大間原子力発電所の内陸地殻内地震に係る解析データの入力ミスについて

2022年12月8日のF-14断層による地震及び奥尻3連動による地震の地震動評価に係るヒアリングを経て、今後の審査の準備過程において地震動解析のデータを改めて確認したところ、F-14断層による地震の解析データの一部に入力ミスがあることが判明しました。さらに、隆起再現断層による地震についても同じ入力ミスがあることを確認しましたので、ご報告いたします。

断層モデルを用いた手法による地震動評価結果【① 基本ケース 応答スペクトル】

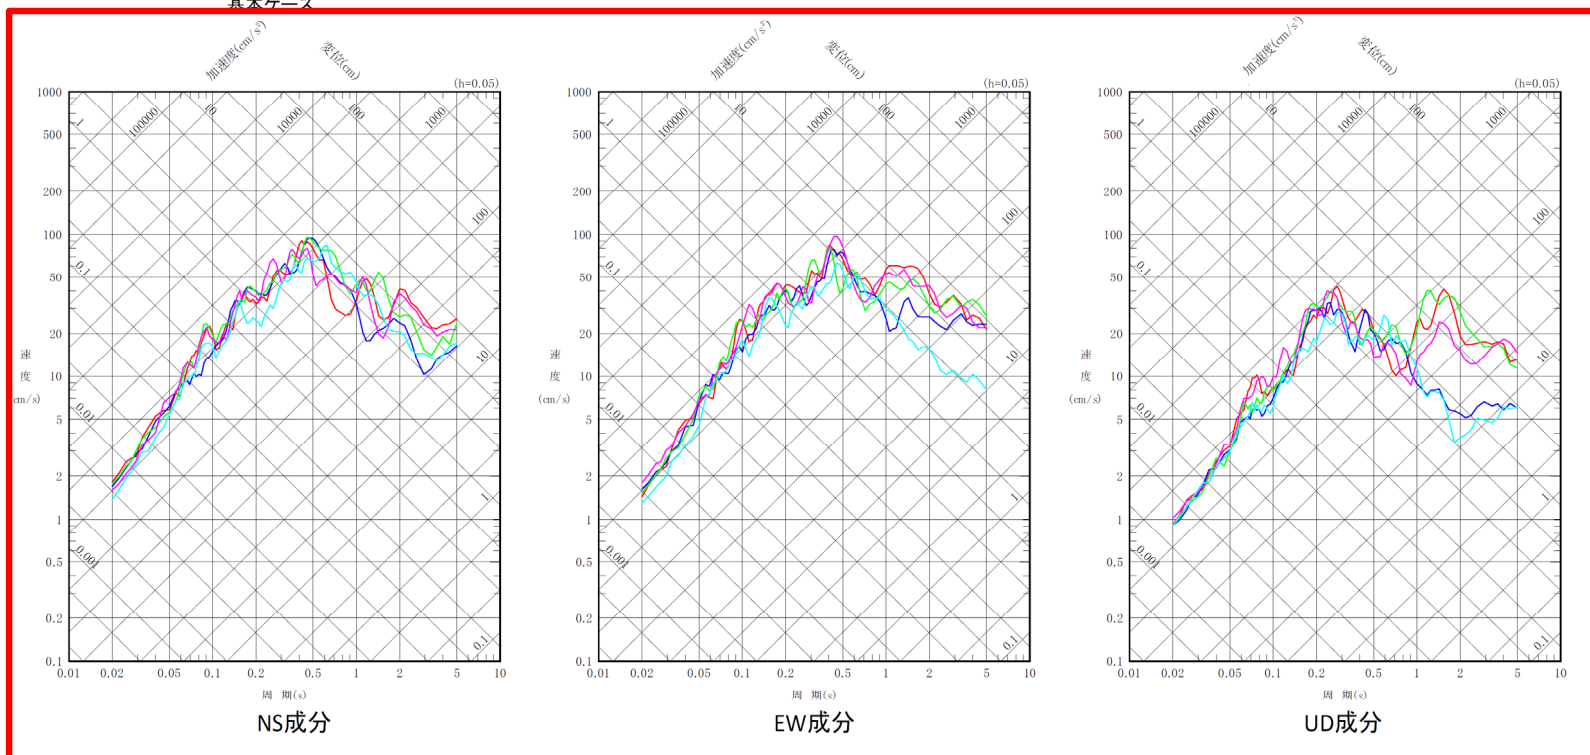
- ・断層モデルを用いた手法（統計的グリーン関数法と理論的手法のハイブリッド合成法）による地震動評価のうち理論的手法の解析において、断層面基準点の深さ（断層上端深さ）の入力値をm単位とすべきところ、km単位の数値として入力しており、3000(m)ではなく3(m)と入力していました。（添付2参照）
- ・その結果、断層モデルを用いた手法の地震動評価について、上記地震の計算結果（応答スペクトル図、加速度時刻歴波形図及び速度時刻歴波形図）の訂正が必要となることを確認しました。

第1035回審査会合  
資料1-1 P.47 一部修正

断層モデルを用いた手法による地震動評価結果【① 基本ケース 加速度時刻歴波形】

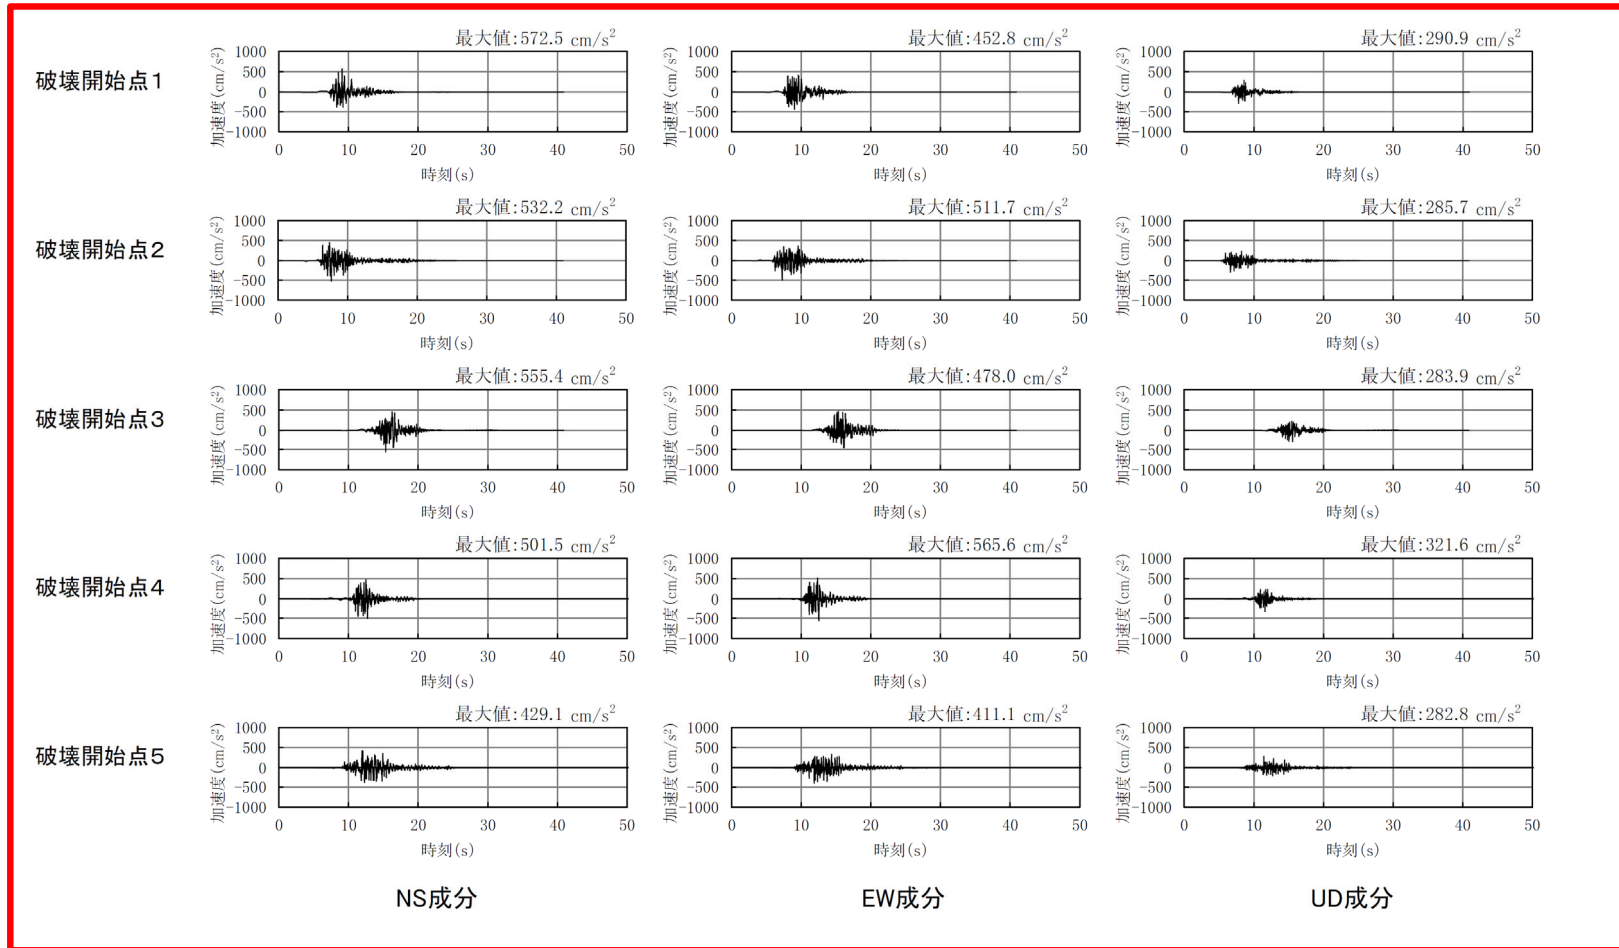
第1035回審査会合  
資料1-1 P.48 一部修正

断層モデルを用いた手法による地震動評価結果【① 基本ケース 速度時刻歴波形】

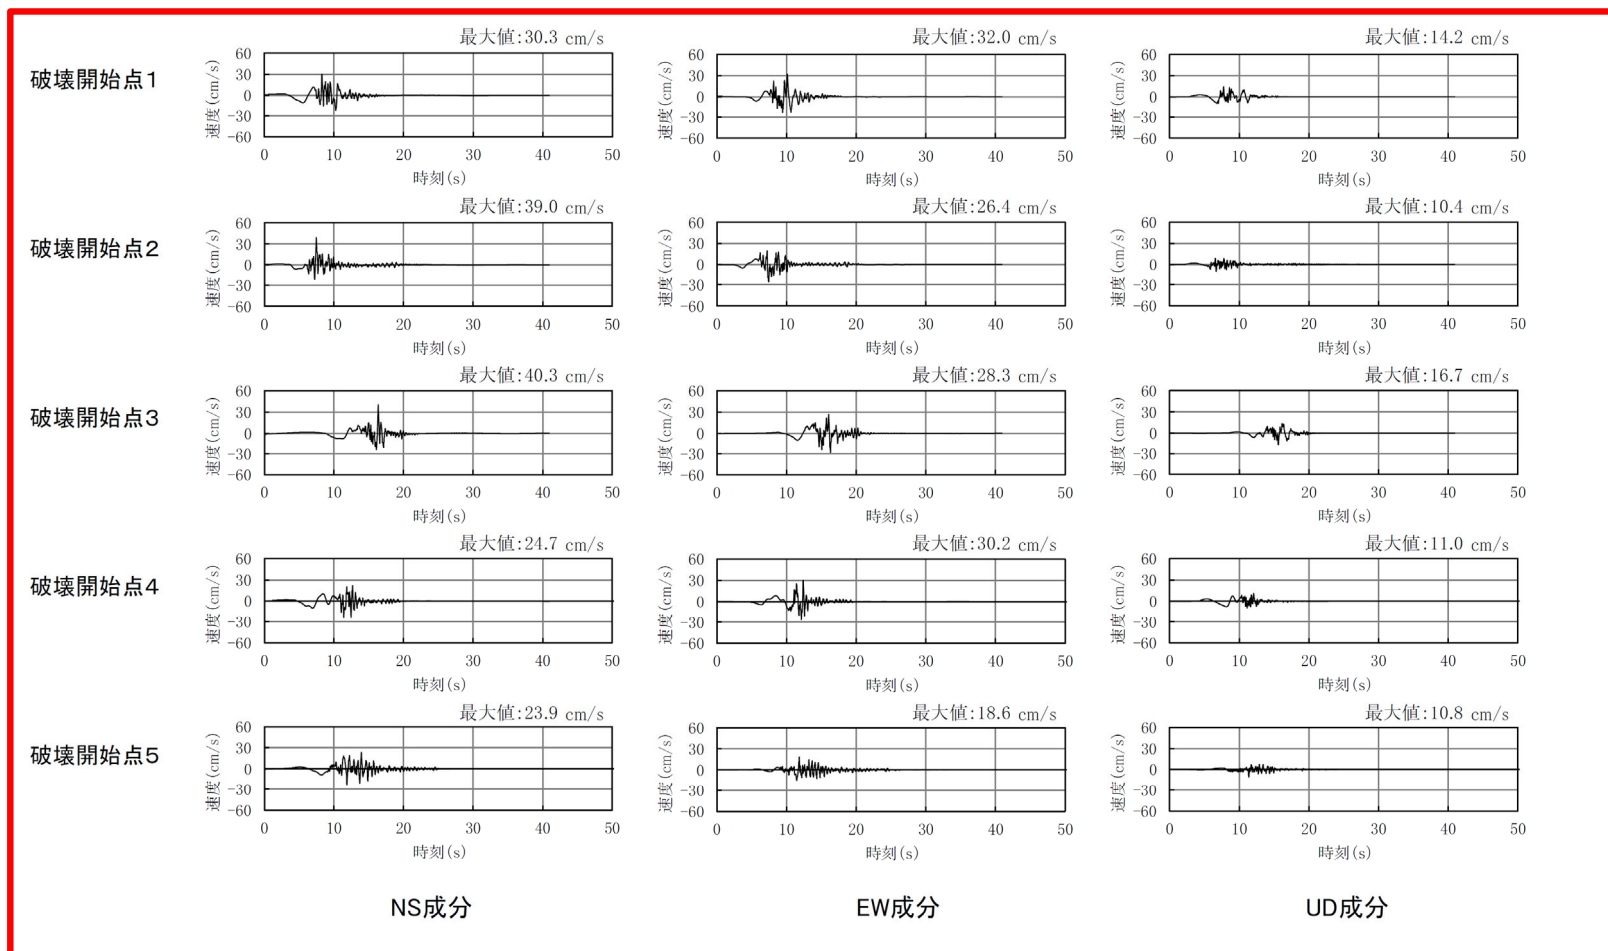
第1035回審査会合  
資料1-1 P.49 一部修正

5.3 震源モデルの設定(18/27)

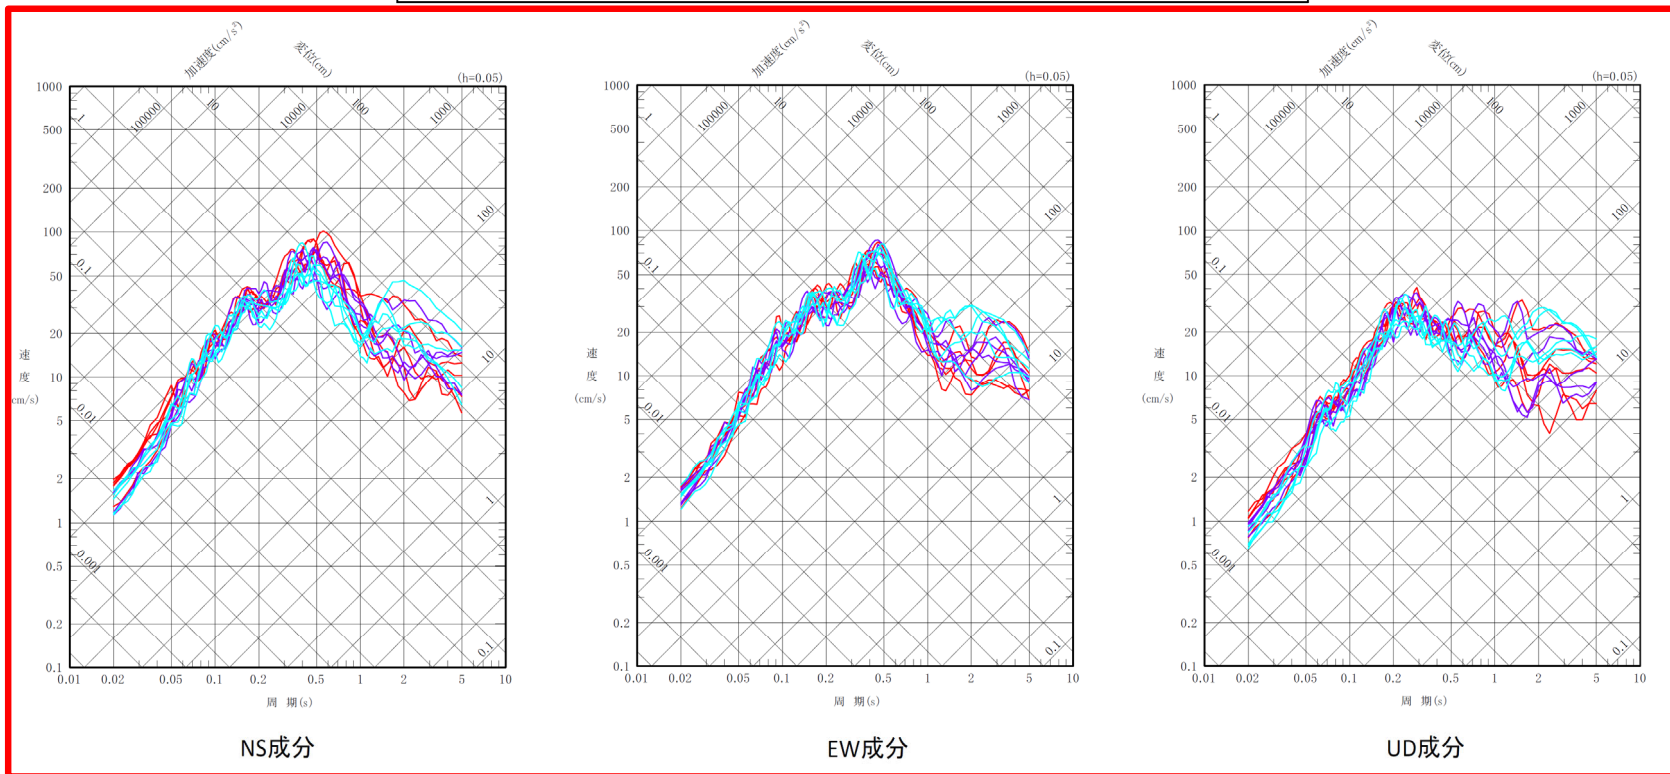
- ・F-14断層による地震及び隆起再現断層による地震

(b) 展開図

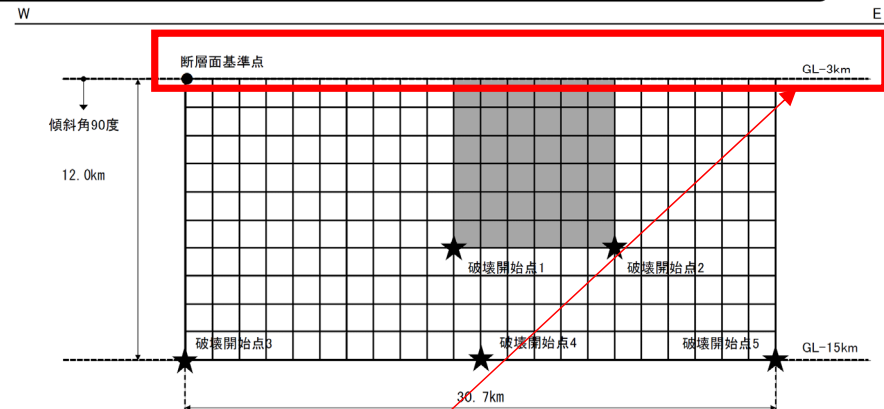
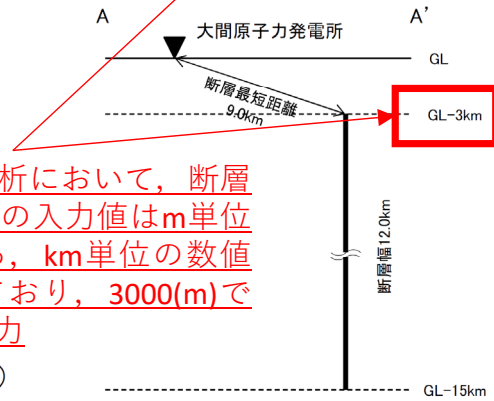
理論的手法の解析において、断层面基準点の深さの入力値はm単位とすべきところ、km単位の数値として入力しており、3000(m)ではなく3(m)と入力
